《岩倉観測所地点の疎通量について》

月ヶ瀬憲章の会 浅野 隆彦

《岩倉峡流下能力を示さない氾濫シュミレーションは全て嘘に等しい》

《「淀川水系工事实施基本計画」に注目！！》

参考資料 A.

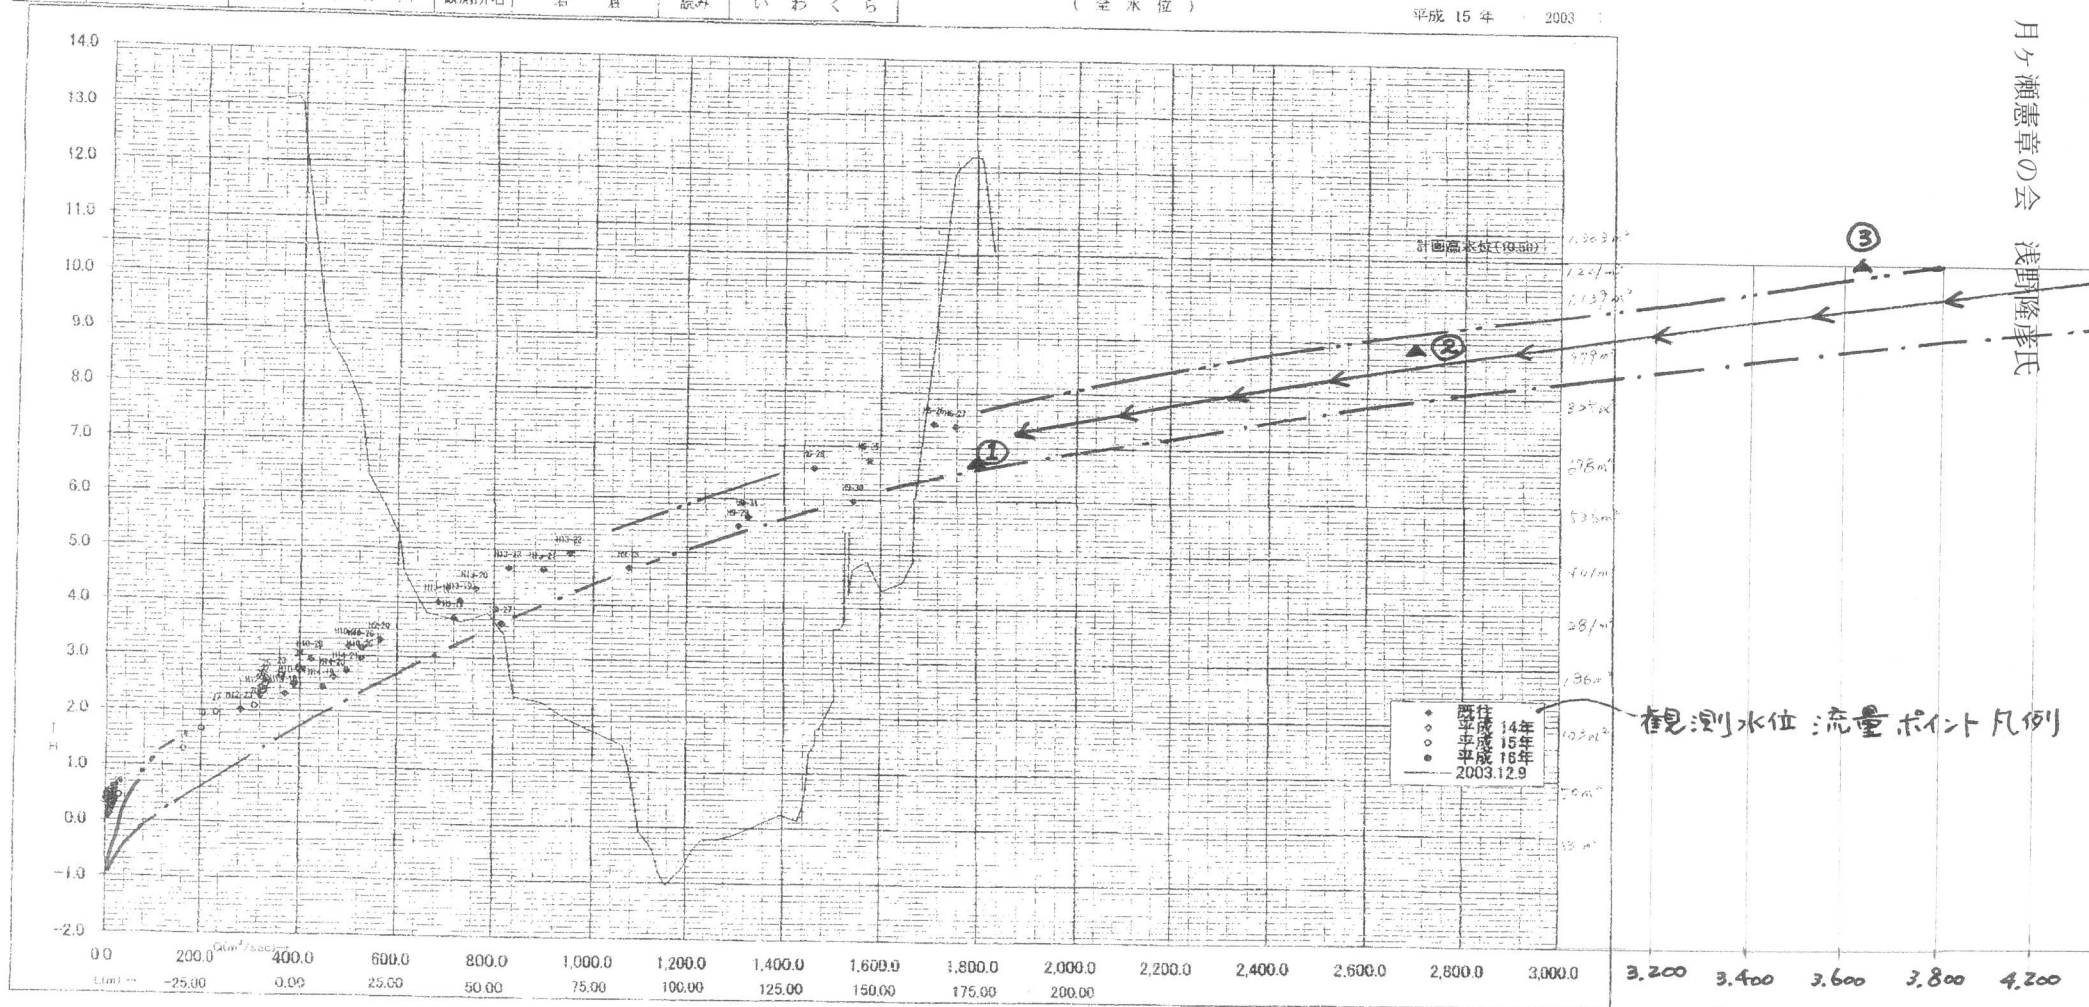
「参考資料 A」に示すような曲線となり、平成 6 年以降の観測ポイントを落した限りでは、浅野検討のような水位流量曲線が判定でき、平成 5 年不等流計算 10.50m (計画高水位) $3,630.61 \text{ m}^3/\text{s}$ を越え、 $4,400 \text{ m}^3/\text{s}$ を越えると思われる。浅野の水利計算最小値 $4,350 \text{ m}^3/\text{s}$ とも合致し、このあたりの数値が岩倉地点疎通量とするのが妥当であるとする。

平成5年 ▲① 水位 6.75m 流量 1,800 m³/s
 観測ポイント ▲② " 8.81m " 2,700 m³/s
 (不等流計算) ▲③ " 10.50m " 3,630.61 m³/s

参考資料 4. < 浮子流速測定問題説明図 >

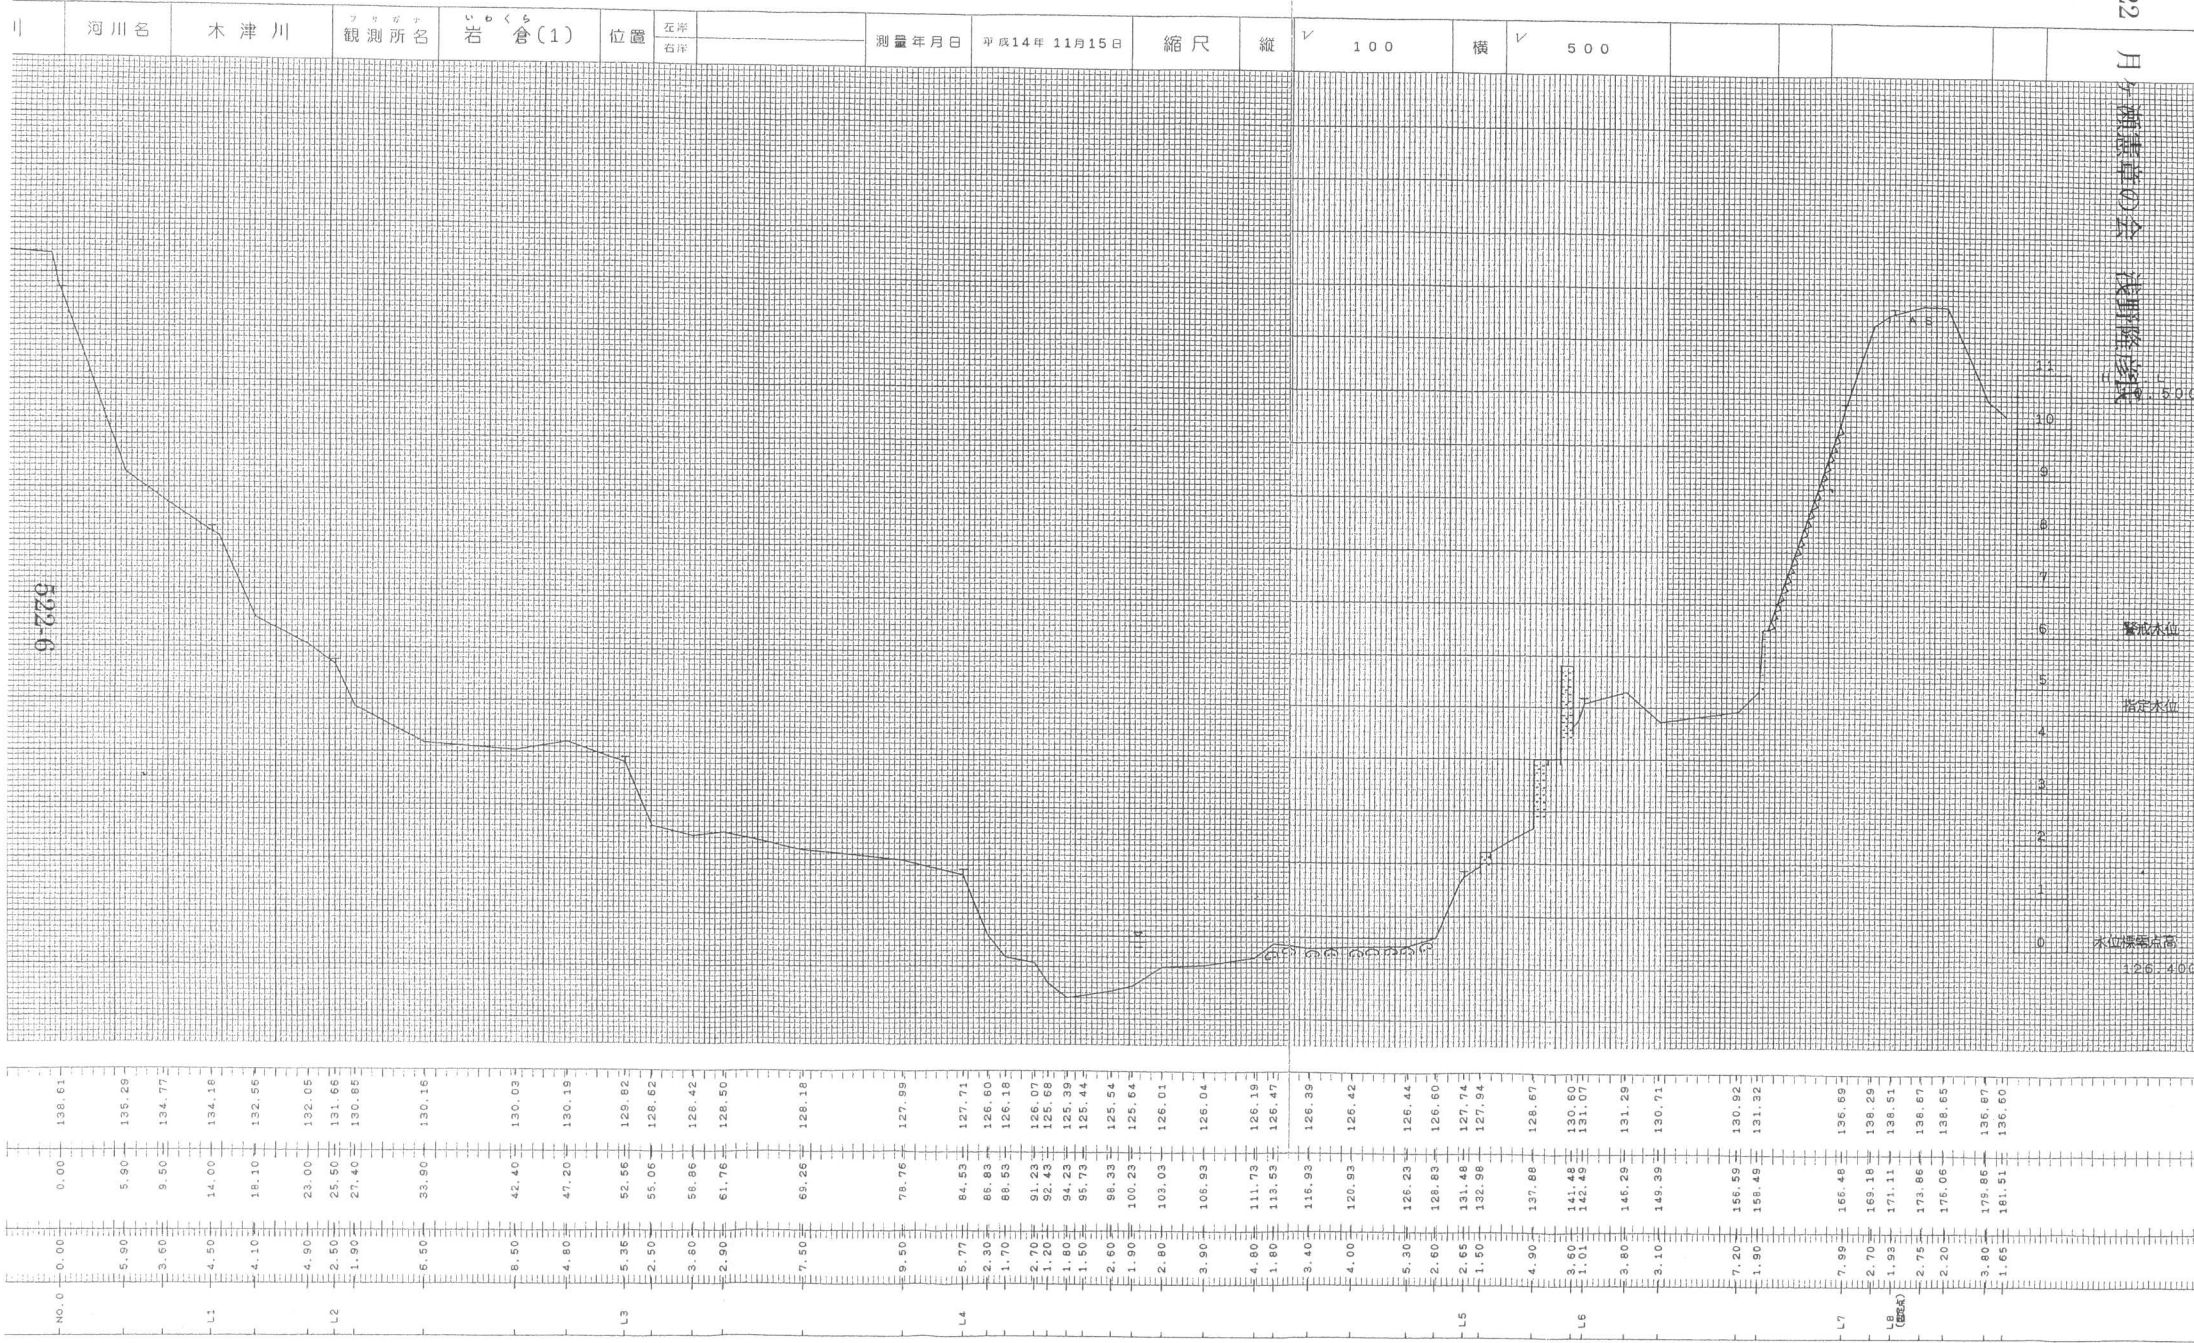
昭和 49 年の横断面図に唯一、高水位浮子測線の位置が記入された資料があったので、それを利用し、〈浮子流速測定問題説明図〉を作成した。「参考資料 4.」を参照されたい。仮定流芯を測量 0 地点(左岸)から 100m 右岸寄りとしている。それを中心に①、②と③、④間隔を各々 25m にとって配置した測線を定めている。この測線を目途に岩倉大橋から浮子(フロート)を下して流すので、その 100m の距離中、どのような流体なのかが速度判定に大きく影響する。「参考資料 3.」で判るように右岸側は立上り勾配が大きく、潤辺に比し水深が大きい。これに対し、左岸側は潤辺が著しく長い。そして「参考資料 4.」に書き込んでいるように、竹藪、灌木が存在し、約 60m 下流に高い岩壁があり、河幅を大きくせばめている為、隅角部に生じる渦や、左右のアンバランス断面で左側に生じる

縦渦などの流体の乱れが測線①、②の浮子に大きく影響するのが明白な状況である。このような流速測定測線の設定は大きな誤差を生じること必定、20～30%以上の誤差も考えられる。

通常の流速測定に於いても10～20%位の誤差が指摘されているが、このような測定場所の特殊条件は、もっと右岸側へ、真の流芯となるべき流体を求めて測線位置の工夫をしなければならない。

平成5年の10.50m水位、 $3,630.61 \text{ m}^3/\text{s}$ は、実際より低速の判定になっている可能性が高い。補正をすると、 $(3,630.61 \times 1.2 \div 4,357 \text{ m}^3/\text{s})$ 、 $(3,630.61 \times 1.3 \div 4,720 \text{ m}^3/\text{s})$ となり、浅野の水理計算、H-Q 曲線判定と合致するところも、この検討が正解性濃厚であることを示唆していると思われる。
